建築物の安全確保のための体制の整備事業

構造設計者向け留意事項作成等事業

報告書

一般財団法人日本建築防災協会

図 1 架構の概要

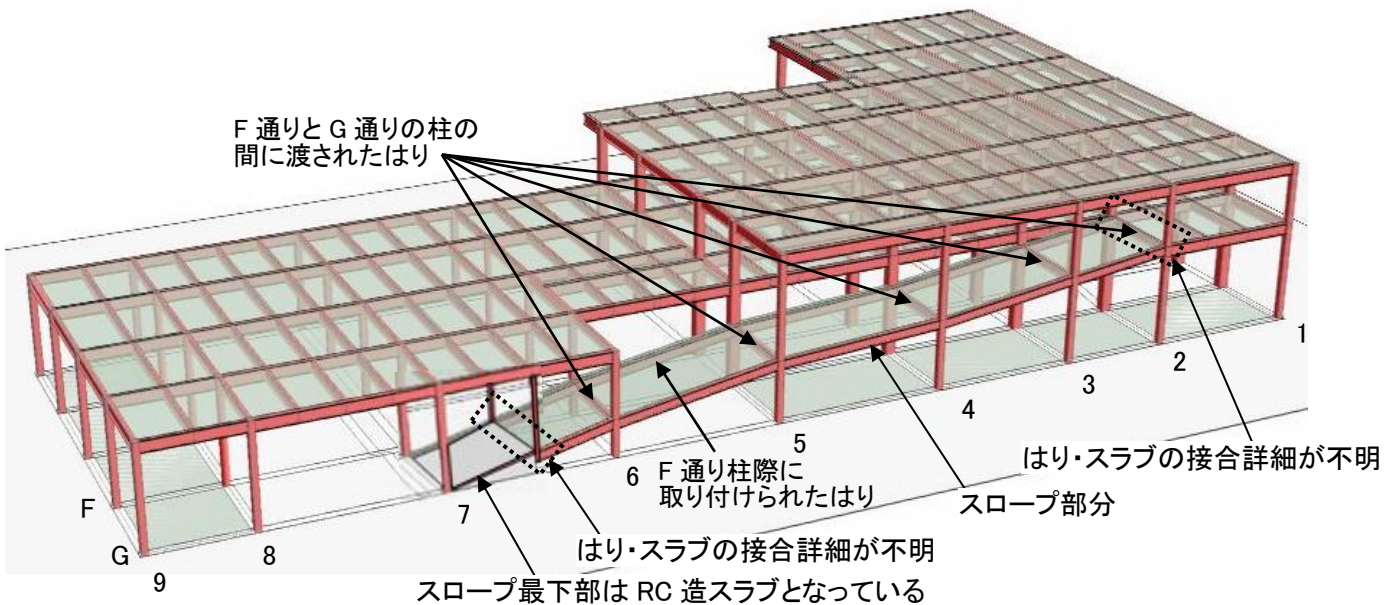
本事例では、スロープの斜めばりについては傾斜の角度が小さいため、建物本体の層間変形により生ずる力に対して特に検討を行っておらず、また、スロープと 2 階床スラブとの接合部及び、スロープと 1 階の斜め RC 造スラブとの接合部の構造詳細も示していなかった。

本事例の長手方向は S 造ラーメン構造で、一次設計時の層間変形角は一階階高の 280 分の 1 となるが、その変位により生ずる力に対する検討がなされていない。また、二次設計時には層間変形角が 110 分の 1 程度となるが、これが斜めばりに加わるとして試算すると、斜めばりに生じる軸力はウエブのみのガセットプレート接合部の破断耐力を超える可能性がある。

本事例のようなスロープを設計する場合は、滑り支承等で変形を吸収出来るディテールを採用するか、または、変形に起因して生じる力を考慮して接合部を設計する必要がある。いずれの場合にも、スロープと床スラブ等との接合部について、設計内容に即した構造詳細を明示する必要がある。

図 1 軸組図

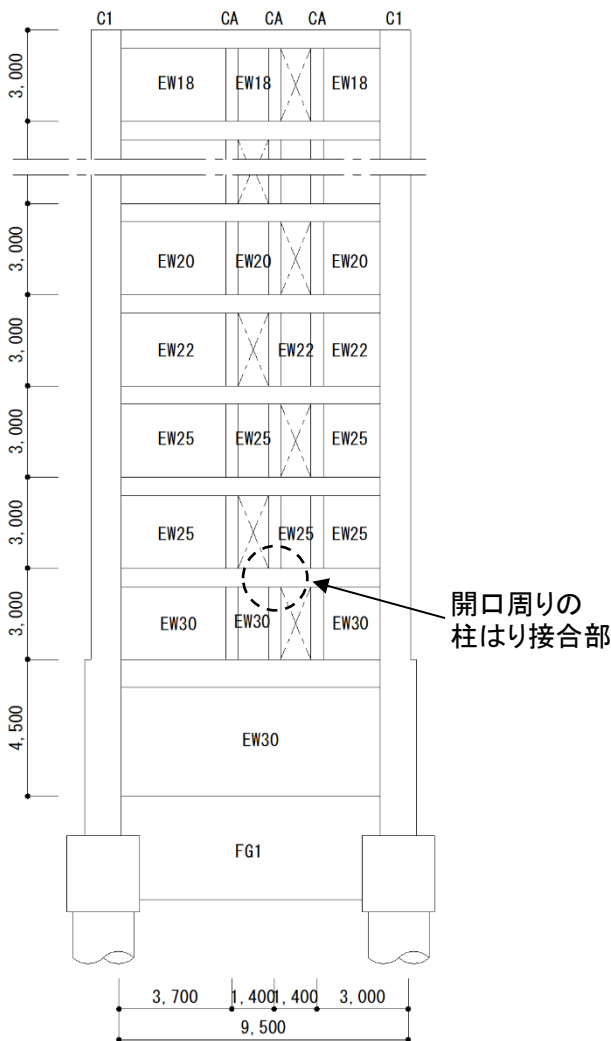
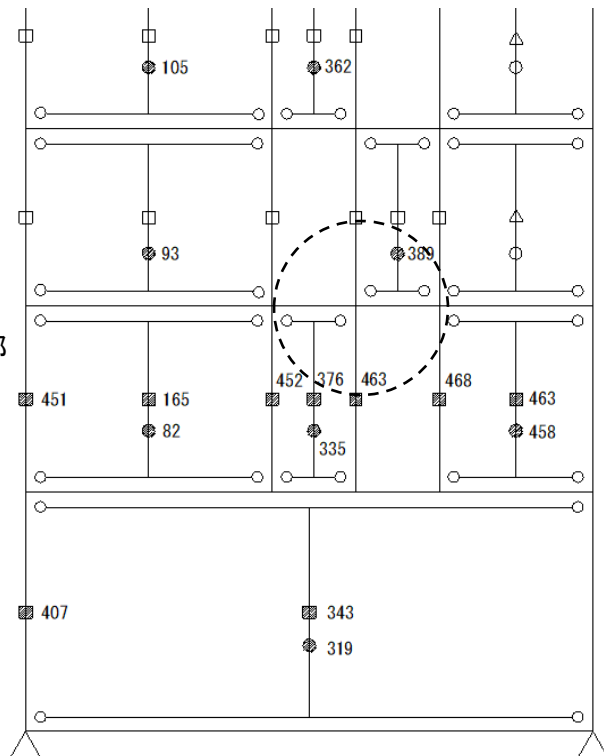
本事例は、両妻面の小開口を有する一般的な連層耐力壁に対して、中通り面の戸境壁(耐力壁)には住戸プランの自由度を確保するため、**図 1** に示すように開口が市松状に配置されている。市松状の耐力壁厚さが 180~300mm に対して付帯柱 CA の断面は各階とも 400mm×400mm となっており、これらの耐力について検討されているが、付帯ばりならびに柱はり接合部の検討が示されていない(図 3)。

しかし、この市松状開口部分四隅の柱はり接合部は連層耐力壁の境界ばり的な特殊な役割を有するため、有限要素法等による解析、または実験等による検証が望まれる。

図 1 軸組図

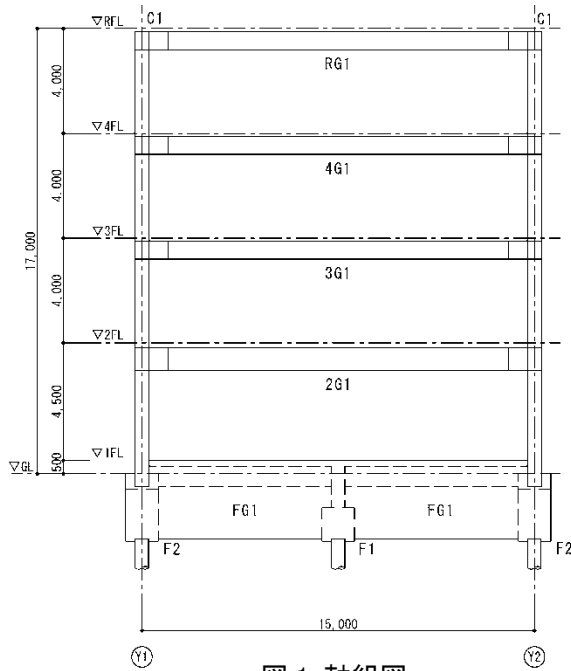
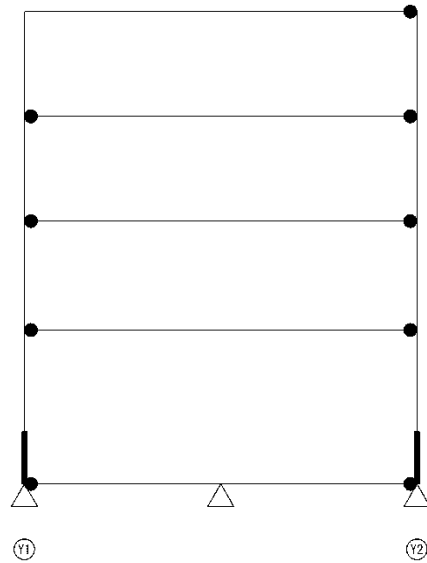
本事例では、層間変形角 1/50 時点において図 2 に示す崩壊メカニズムを確認し、RC 造基礎ばりに降伏ヒンジが発生したが、1 階の  $D_s$  値を 0.25 としていた。

S 造の 1 階柱の幅厚比による部材種別は FA、RC 造の基礎ばりの部材種別も FA であり  $D_s=0.25$  としているが、RC 造の基礎ばりに降伏ヒンジが生じているため、1 階については層の構造種別を RC 造とし、 $D_s$  値は基礎ばりの部材種別が FA であることから 0.30 以上とすべきである。

図 1 軸組図

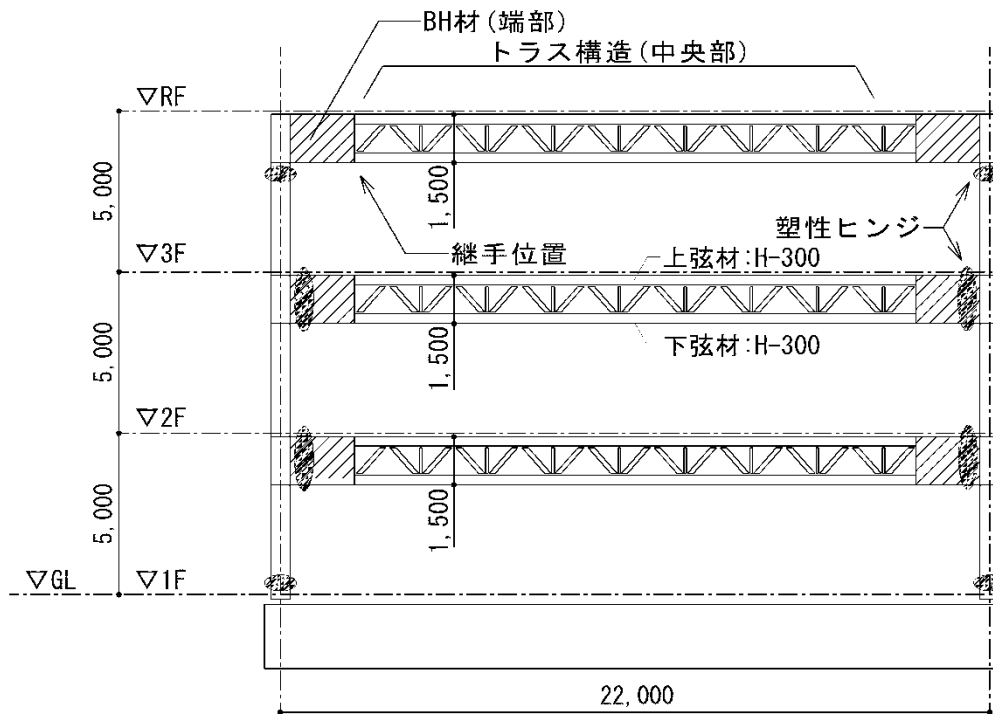
本事例では 1 階柱脚ならびに 3 階柱頭、2 階および 3 階のせい 1500mm のトラスばり端部に塑性ヒンジが生じ崩壊メカニズムが形成されるものとしている。塑性ヒンジが生じている 2F、3F のトラスばりの部材種別を端部の BH 材部分の幅厚比のみにもとづき FA と判定しているが、メカニズム時におけるトラスばり全体としての変形能力についての検討が行われていなかった。

端部が BH 材となっているトラスばりについては、端部断面で部材種別を判定するのみではなく、長期応力も考慮した崩壊メカニズム時の応力において継手位置及び中央部のトラス構造部分にヒンジが生じないことを確認する必要がある。また、トラス構造部分が塑性化する際は、その変形能力および横座屈に対する検討も必要である。

図 1 柱の部材種別判定

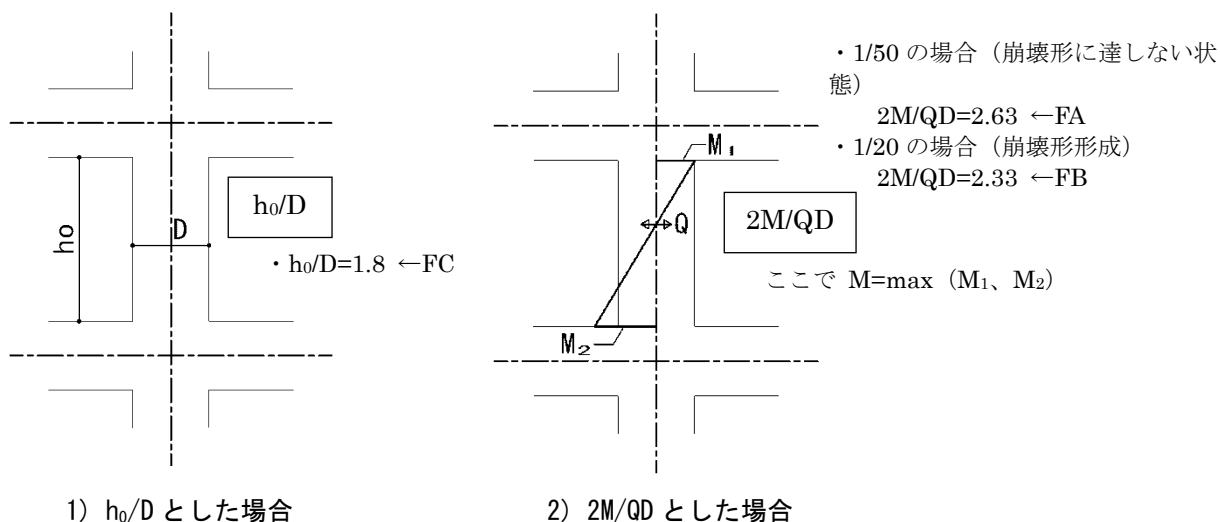
本事例では  $D_s$  算定時の最大層間変形角  $1/50$  としているが、X 方向の 1 層から 4 層にかけてはヒンジ発生が少なく崩壊形に達しない状態である。よって、下層部分におけるヒンジ状態の確認のために、 $D_s$  算定時層間変形角を  $1/20$  として再検討を行うと、正方向加力時の 4 階の  $D_s$  値が  $0.30$  から  $0.35$  となる。

$D_s$  値の変化の原因を確認すると、 $D_s$  算定時層間変形角を大きくしたことで柱ヒンジが多く発生したことに伴い、柱の  $2M/QD$  が変化して 4 階の部材種別が FA から FB になったためである (図 1)。

これらは、一貫計算プログラムの部材種別の判定においてヒンジ発生率が低く崩壊形に達しない状態であるにもかかわらず、「はり・柱の種別の決定はヒンジの生じる部材のうちの最下位の種別とする」と「 $h_0/D$  に  $2M/QD$  を考慮する」を選択していたことによる。

よって、本事例のように柱の上端又は下端に接続するはりにヒンジが発生することが明確でない場合には、まず、「 $h_0/D$ 」により部材種別の判定を行い、崩壊メカニズムを確認した後に、 $2M/QD$  を用いるかどうかの判断をする必要がある。

図 1 基準階平面図

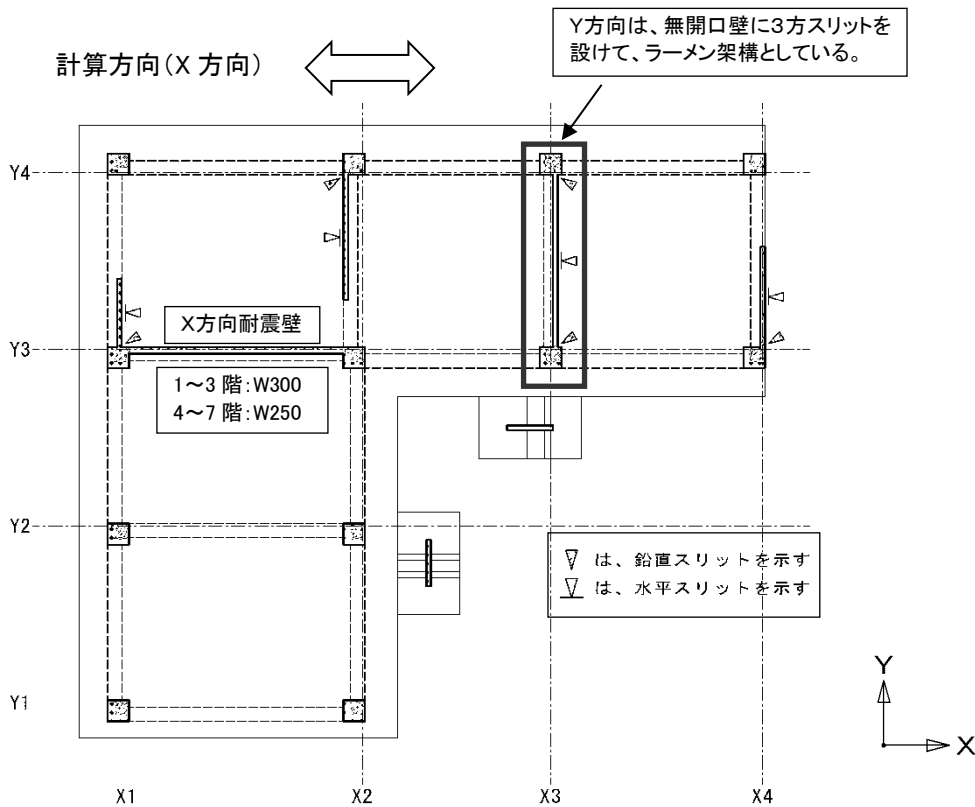
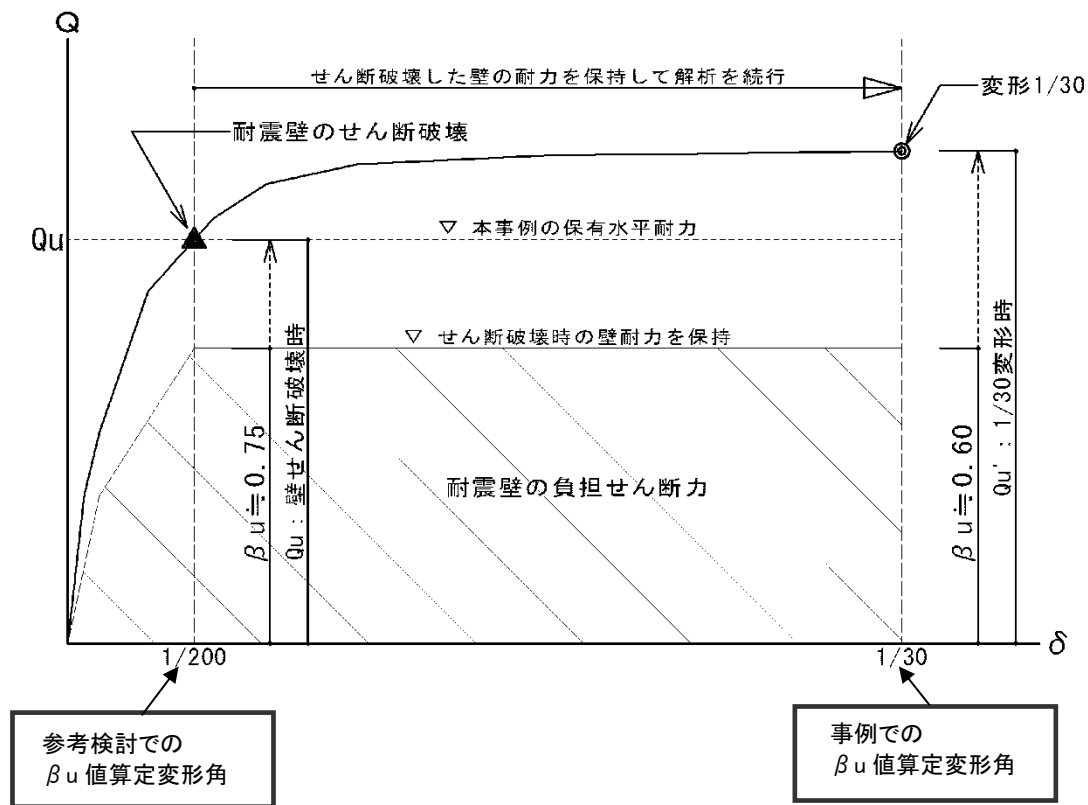
本事例では、壁付きラーメン架構である X 方向の二次設計時に、耐力壁がせん断破壊した時点を保保有水平耐力としているが、 $D_s$  値を算定する際の  $\beta u$  値は壁のせん断破壊後もその耐力を保持して解析を続行し、層間変形角が 1/30 に達した時点での壁の負担せん断耐力比から算定していた。しかし、このような手法で  $\beta u$  値を算出することは、**図 2** に示すように  $\beta u$  値を小さく評価することとなり、結果として  $D_s$  値を危険側に評価している可能性がある。

ここでいう崩壊形は、全体崩壊形・部分崩壊形・局部崩壊形の3つの内のいずれかであり、本事例の場合は部分崩壊形(耐震壁のせん断破壊)であるため、壁がせん断破壊した時点での $\beta_u$ 値を採用する必要がある。

図 1 一階伏図

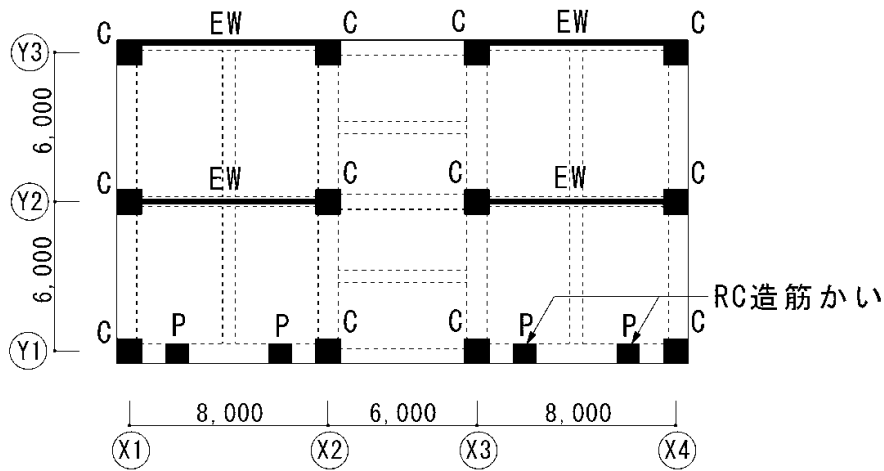
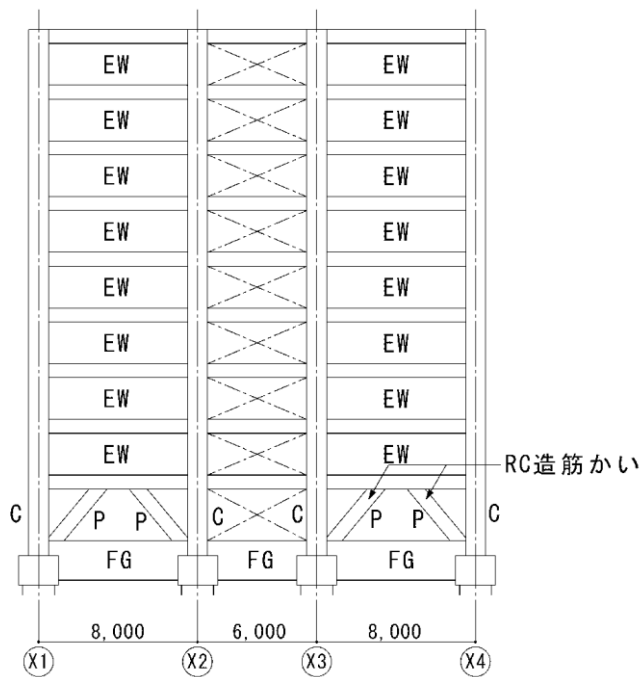
本件は、地震時せん断力に抵抗する RC 造筋かいが配置された RC 造建築物において保有水平耐力計算を行う場合の課題である。以下、地上 9 階建ての RC 造建築物を事例として示す。図 1 及び図 2 に示すように、1 階に RC 造筋かいが配置された構面がある。一貫構造計算プログラムにおいて RC 造筋かいを傾斜した RC 造柱 P としてモデル化し検討を行っている。本事例に用いた構造計算プログラムでは保有水平耐力計算における構造特性係数  $D_s$  の評価において、RC 造筋かいの負担せん断力が耐力壁（筋かいを含む）の水平耐力に集計されず、柱の負担せん断力として集計されたため、耐力壁（筋かいを含む）の水平耐力と保有水平耐力の比（ $\beta u$  値）が過小に計算され、 $D_s$  値が小さく評価されていた。

一貫計算において RC 造筋かいを傾斜柱としてモデル化すると、RC 造筋かいの負担せん断力は柱の負担せん断力として集計され、耐力壁（筋かいを含む）の負担せん断力を考慮して定められる  $\beta u$  値に反映されないため、Ds 値が過小の値となる場合がある。RC 造筋かいのモデル化や計算方法、配筋方法、部材種別については、明確に規定された指針や基規準類、告示がないため、部材種別、Ds の判定、配筋に際し、安全側の設計となるよう十分に配慮しなければならない。

図 1 軸組図

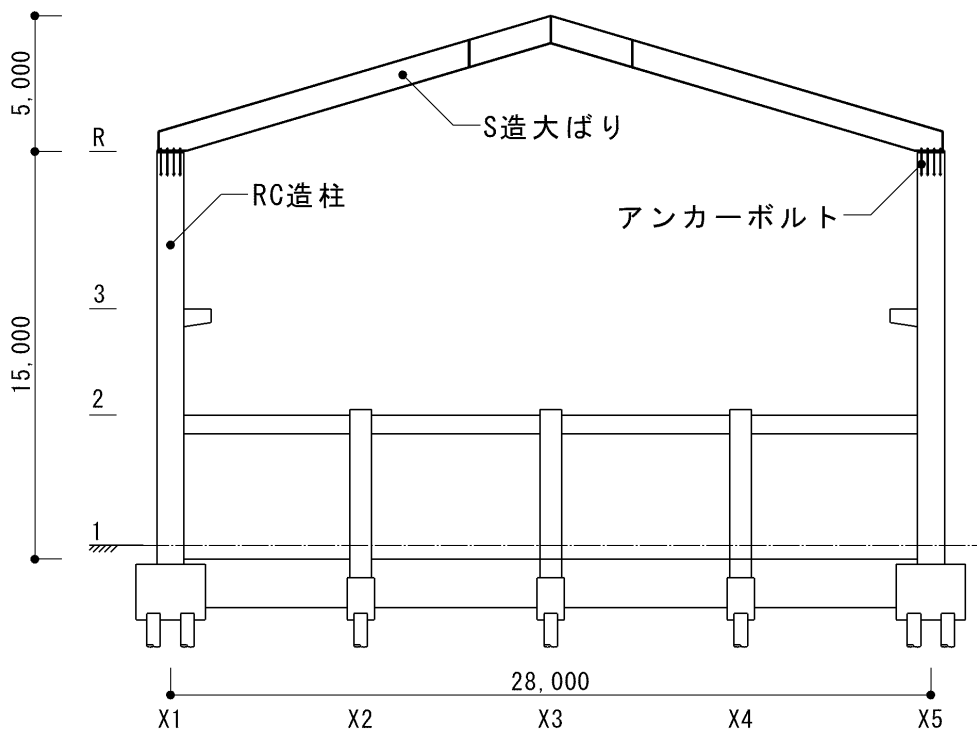
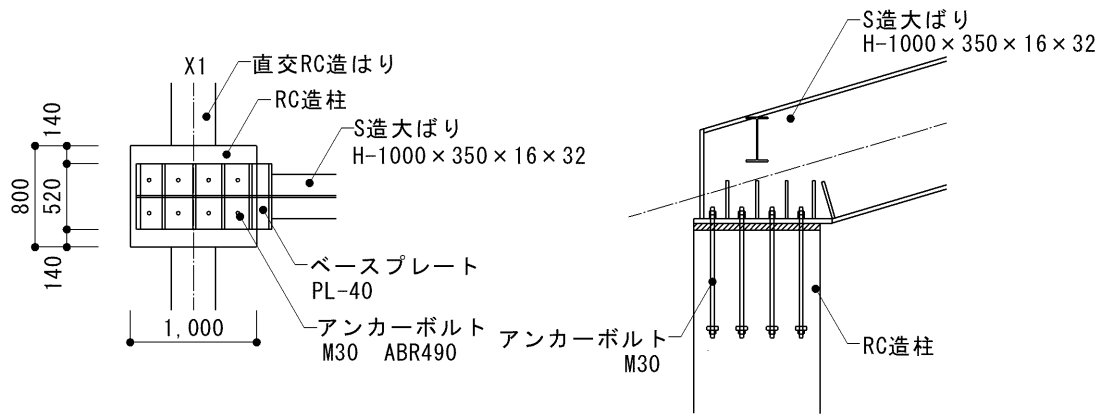
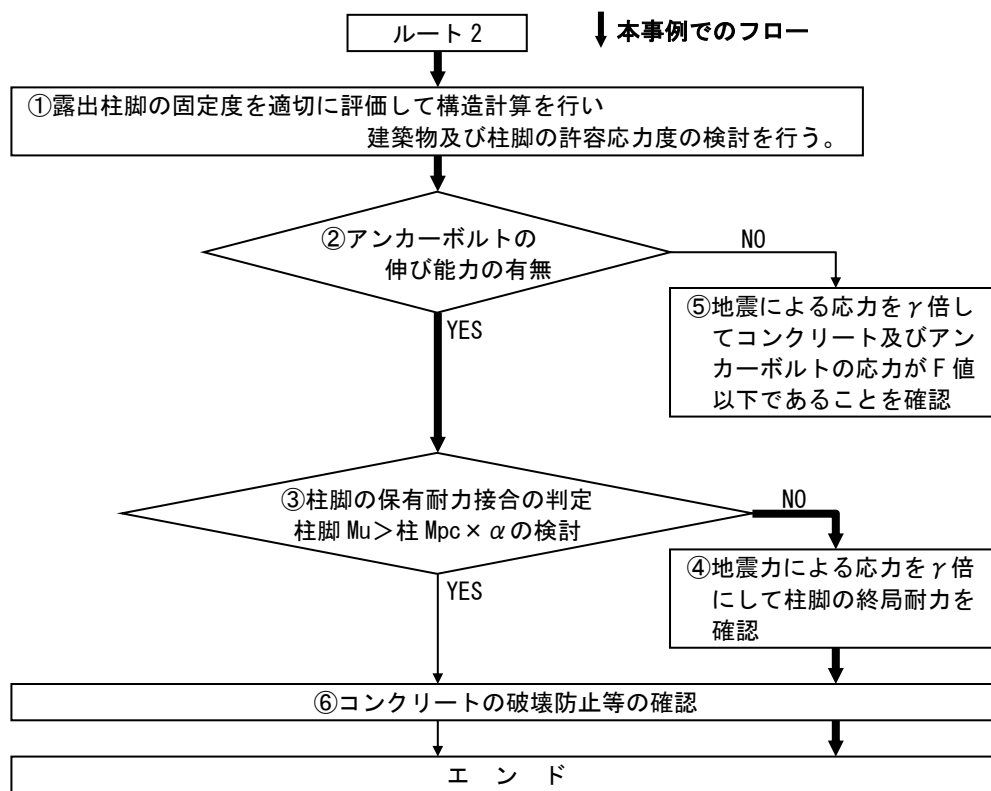
本事例の設計は、RC 造部分に RC 造のルート 2-1 の設計ルートを適用し、S 造部分には S 造のルート 2 の設計ルートを適用しており、応力解析及び、接合部を除く部材の断面算定は一貫構造計算プログラムで行っている。S 造大ばりの接合部は、保有耐力接合とすることが求められるが、RC 柱と S 造大ばりの接合部の設計は一貫構造計算プログラムでは行えないため、別途検討を行っている。別途検討にあたっては、図 3 に示す S 造のルート 2 の設計における露出柱脚の設計フローの①における長期及び短期の検討を適用することが考えられるが、それを行っておらず、また、「④地震力による応力を  $\gamma$  倍して柱脚の終局耐力を確認」の検討は行っているが、その際に長期応力の影響を考慮していなかった。

S造大ばりとRC造柱の接合部は、保有耐力接合の確認のため、2020年版建築物の構造関係技術基準解説書 P636 の露出柱脚の設計フローを適用することが考えられる。ルート2の設計フローを適用する場合、「④地震力による応力を $\gamma$ 倍にした応力」(本事例の構造計算書では $\gamma=1.7$ としている)に長期荷重時の応力を加算して検討する他、「⑥基礎コンクリート(本事例の場合は柱頭コンクリート)の破壊防止等の確認」が必要となる。異種構造の接合部の検討は一貫構造計算プログラムでは行えないため、適切な別途検討が必要になることを忘れてはならない。

図 1 基準階伏図

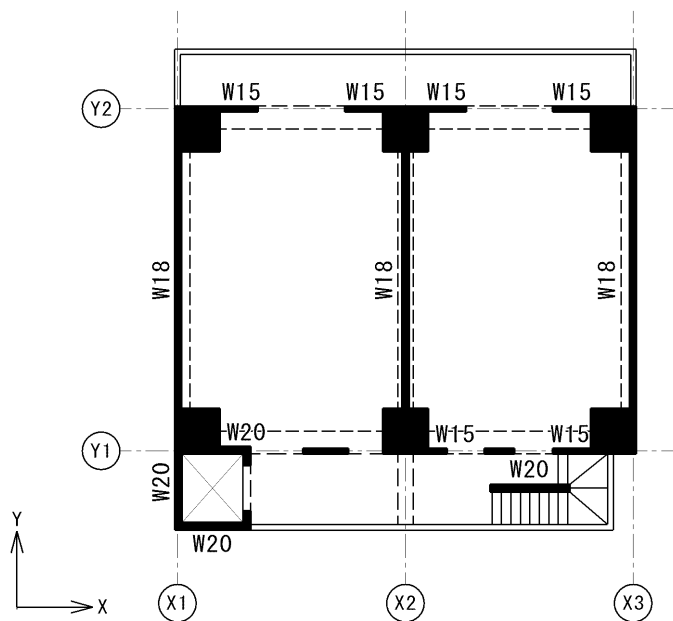
本事例では、X 方向の設計ルートとしてルート 2-2 が採用されているが、壁量  $A_w$  に算入している Y1 通り及び Y2 通りのそで壁 (W15) の配筋が単配筋 (縦筋横筋とも D13@200 シングル) となっており、2020 年版構造関係技術基準解説書の解説に記述されている靱性の確保に関する規定を満足していなかった。

ルート 2-2 を採用するためのそで壁の靱性確保に関する仕様規定を満足するために、壁量  $A_w$  に算入しているそで壁(W15)の配筋を複配筋とし、かつ、せん断補強筋比を 0.4%以上とする必要がある。

図 2 杭配筋図

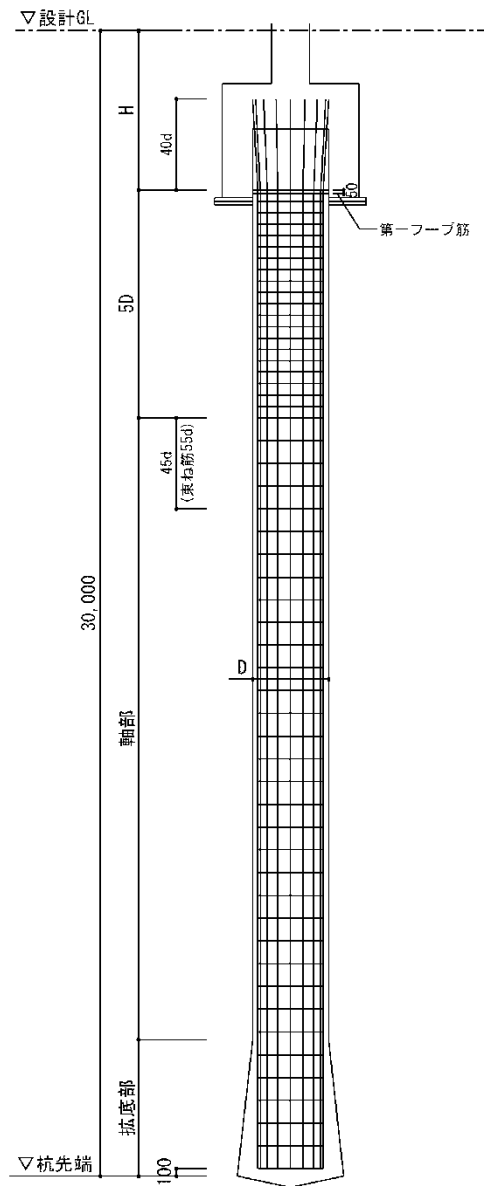
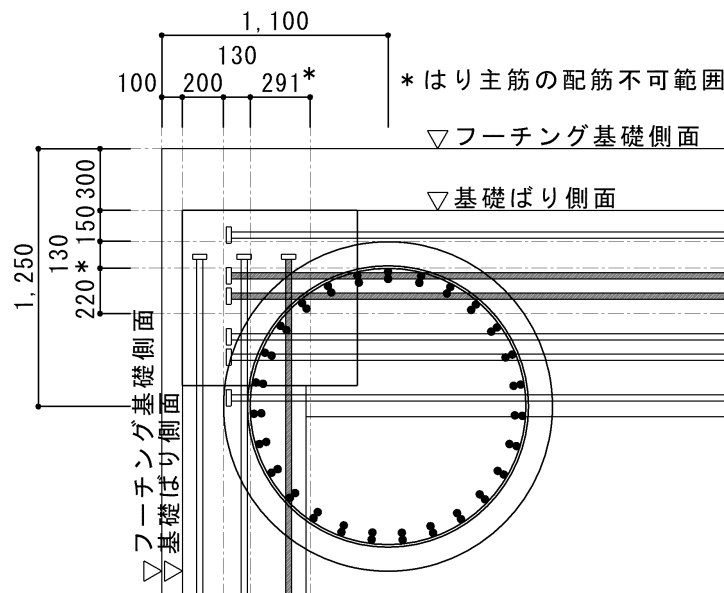
本件は杭に束ね筋を用いた場合の定着長さの設定についての課題である。以下、**図 1** の場所打ちコンクリート杭の RC 造建築物を事例として示す。本事例は**図 1** に示すように杭の主筋を束ね筋としているが、**図 2** に示すようにフーチング基礎への定着長さを  $40d$  ( $d$  は 1 本の鉄筋径) としていた。

また、杭径 1, 600φ に対して、主筋 54 (27+27) - D35 (束ね筋) が配筋されており、フーチング基礎の下端筋、および基礎ばりの下端主筋との干渉が予測される。図 3 にあるように杭の円周上の主筋に対して、円周の接線方向に基礎ばり主筋 D32 を配筋する場合には外接面より 250mm 程度の範囲は配筋が不可能となる。杭心と、柱心および基礎ばり心が同じ場合には、この問題は緩和されるが、本事例は柱面と杭面を近接する計画となっていたため、施工誤差によって、杭心位置のズレが予測されるので、施工後に杭心位置を実測して原寸図等による配筋計画が必要となる。図面上にも、上記の配筋に対する注意事項を表記することが肝要である。

杭の主筋のフーチング基礎への定着については令第 73 条に規定されていないが、構造計算を行うにあたって、日本建築学会の諸規準に規定された計算式を用いる場合には、当該規準の構造規定に従う必要がある。束ね筋の場合の付着検討について 2018 年版「鉄筋コンクリート構造計算規準・同解説」の 16 条付着および継手の 1. 付着 (1) では「束ね筋は断面の等価な 1 本の鉄筋として取り扱う。」とされている。束ね筋を等価な断面積の 1 本の鉄筋とした鉄筋径が基準となるため、定着長さが長くなることに留意すべきである。
